ORGANI SHQYRTUES I PROKURIMIT

Një ankesë kundër: **KUVENDI KOMUNAL I PRIZRENIT**

Sa i përket tenderit: *“Hartimi i projektit detal i udhëkryqeve në disa pjesë të qytetit , në Arbanë, Bazhdarhane , Dardani Hartimi i projektit detal për funksionalizimin e rrugës Adem Jashari”.*

ANKESË

Exhibit 6-18. Radial alignment of entries.

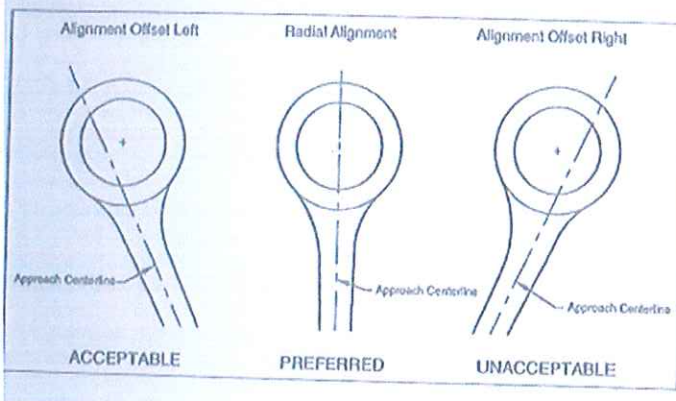
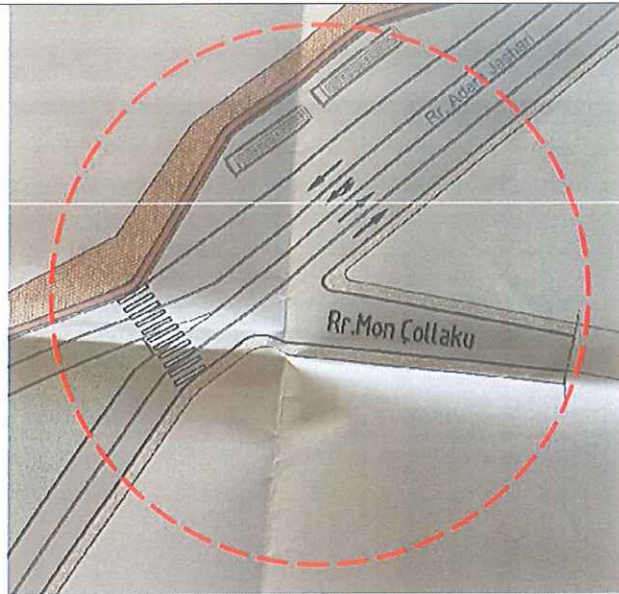
- Qasja e paraparë të bëhet në mënyrë të drejtpërdrejt nga rreth rrotullimi në parkingun e objektit komunal është e gabueshme dhe teknikisht e papranueshme.
- Gjeometria e rrethit (nuk dihet diametri) dhe tangjentet e rrugëve janë krejtësisht të gabuara sipas rregullave të projektimit të udhëkryqeve rrethore. Figura e më poshtme paraqet gjendjen e projektuar dhe rregullat bazike për projektim të udhëkryqeve rrethore.

It is almost never acceptable for an approach alignment to be offset to the right of the roundabout's center point. This alignment brings the approach in at a more tangential angle and reduces the opportunity to provide sufficient entry curvature. Vehicles will be able to enter the roundabout too fast, resulting in more loss-of-control crashes and higher crash rates between entering and circulating vehicles. Exhibit 6-18 illustrates the preferred radial alignment of entries.

Approach alignment should not be offset to the right of the roundabout's center point.

In addition, it is desirable to equally space the angles between entries. This provides optimal separation between successive entries and exits. This results in optimal angles of 90 degrees for four-leg roundabouts, 72 degrees for five-leg roundabouts, and so on. This is consistent with findings of the British accident prediction models described in Chapter 5.

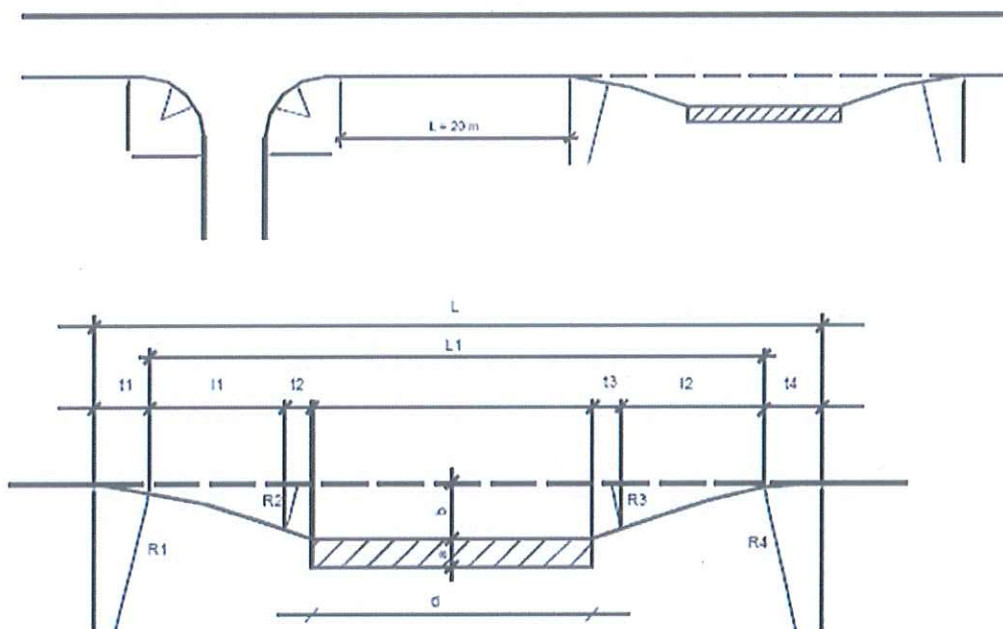
- Ndriçimi publik nuk figuron në skicat e paraqitura (në situacion dhe në profila tërthorë)
- Stacioni i autobusëve i paraqitur në mes dy rrathëve të komunikacionit paraqet një zgjidhje jo racionale të qarkullimit në komunikacion pasi që shkakton ngulfatje të qarkullimit të trafikut. Po ashtu sipas skicës (në mungesë të materialit në formë digitale) gjerësia e hapësirës së stacionit vlerësohet të jetë jashtë çdo standardi.

Distanca minimale nga udhëkryqi (rrethi) deri te fillimi i stacionit të autobusëve duhet të jetë 20m' ndërsa gjerësia minimale duhet të jetë jo më e vogël se 3.5m.

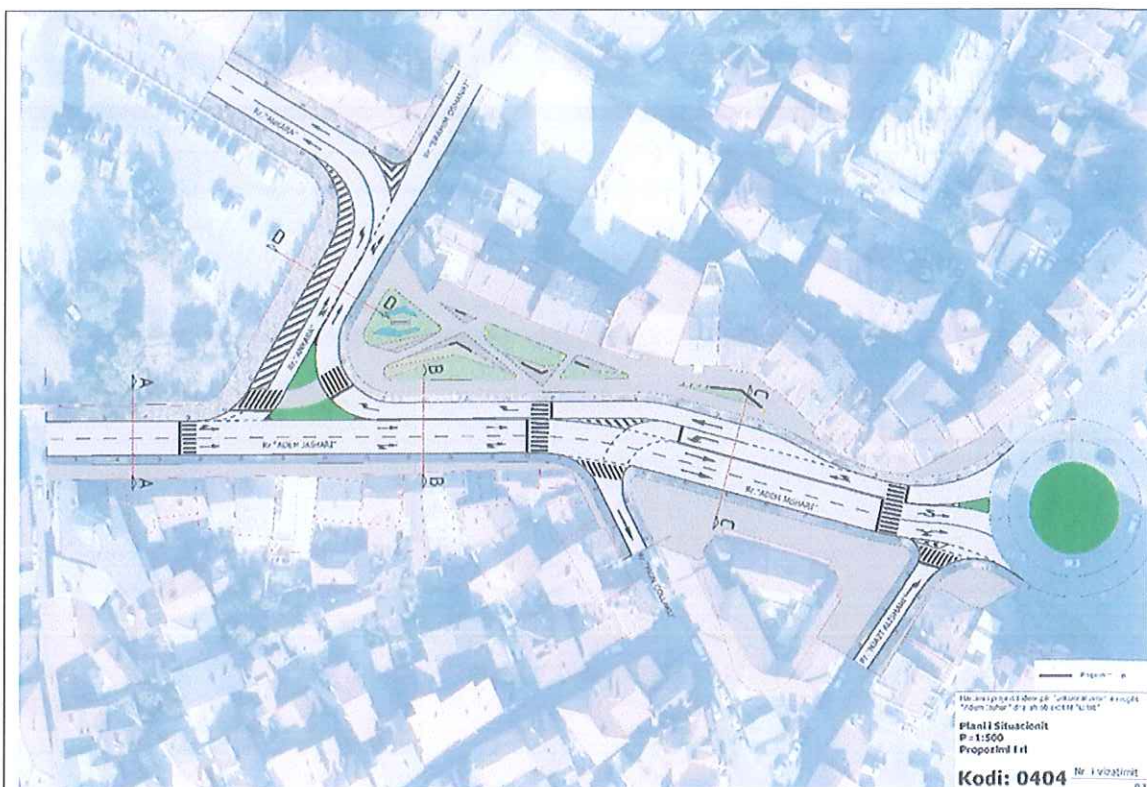
Shpejtesia e qarkullimi	Nje autobus		Dy autobusa		Autobusi Harmonik	
	d=15.0 m		d=26.0 m		d=18.0 m	
V	L1	L	L1	L	L1	L
km/h	m	m	m	m	m	m
30	46.0	53.7	57	64.7	49	56.7
40	47	56.2	58	67.2	50	59.2
50	55	65.3	66	76.3	58	68.3
60	71	82.8	82	93.8	74	85.8

Me poshtë është paraqitur, projekti i shpallur fitues nga komisioni vlerësues. Pra ky projekt shifet qe nuk plotëson asnjë kriter dhe standard

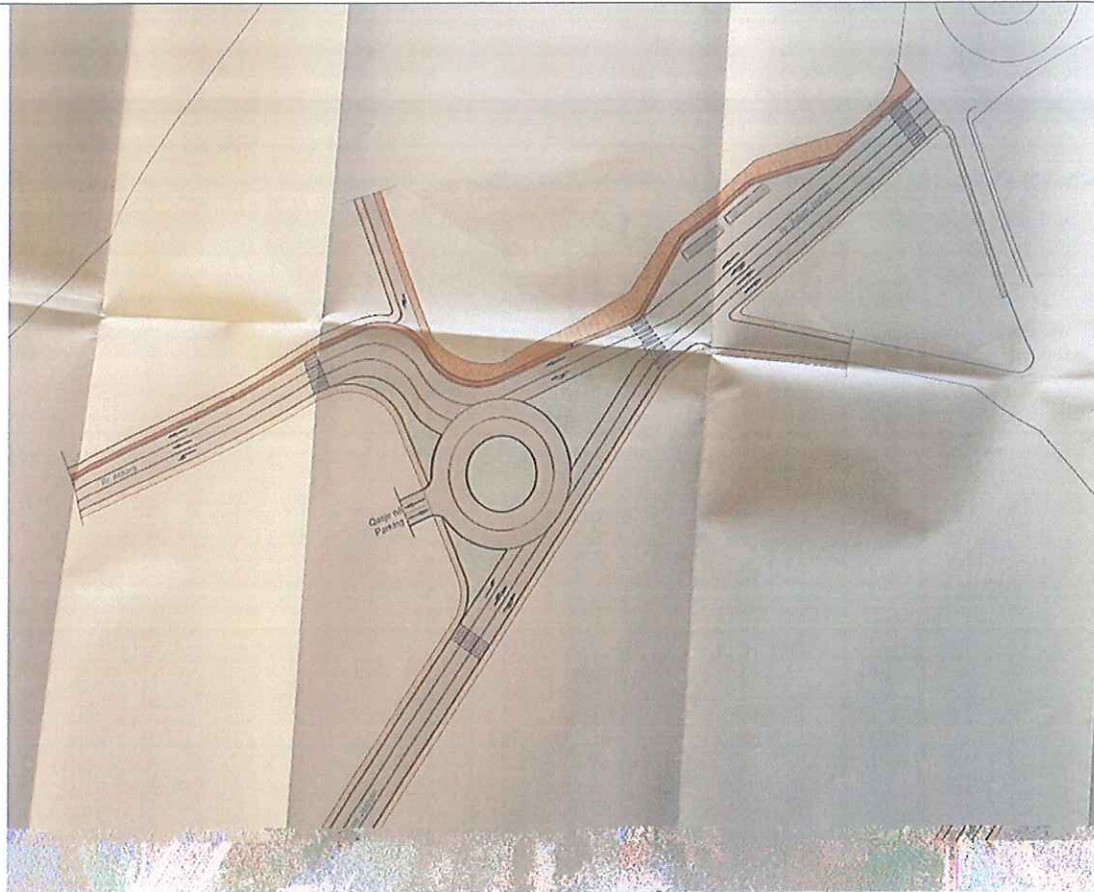
• Çdo kthesë e rrugës në aspektin gjeometrik duhet të projektohet me rreze sipas rregullave dhe standardeve të projektimit e jo kthesat me kënd të thyer (cep).

• **Gjerësitë e rrugëve** (shiriti i rrugëve) nuk kanë harmoni apo kontinuitet nga pika fillestare e deri te ajo përfundimtare si dhe gjerësitë e rrugëve nuk kanë harmoni mes vete, në skicat e prezantuara shihen zgjerime rrugësh të pakuptimta.
